対策箇所説明図

〔その-1〕

ドラッグ・リンクまわり

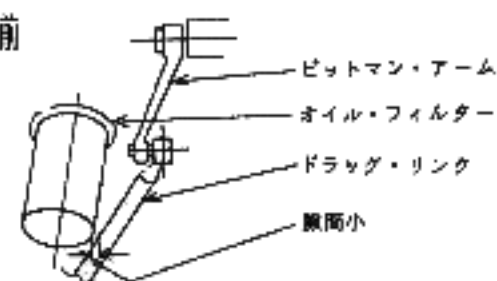
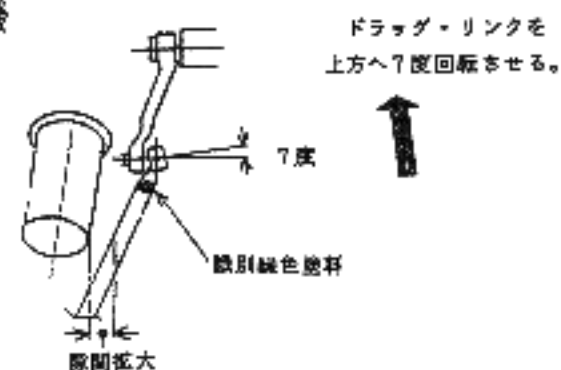
かじ取り装置のドラッグ・リンクの取付けが不適切なため、ハンドルを切ったとき、接触するものがある。

全車両、ドラッグ・リンクとオイル・フィルターが接触しないように、ドラッグ・リンクの取付け角度を調整する。
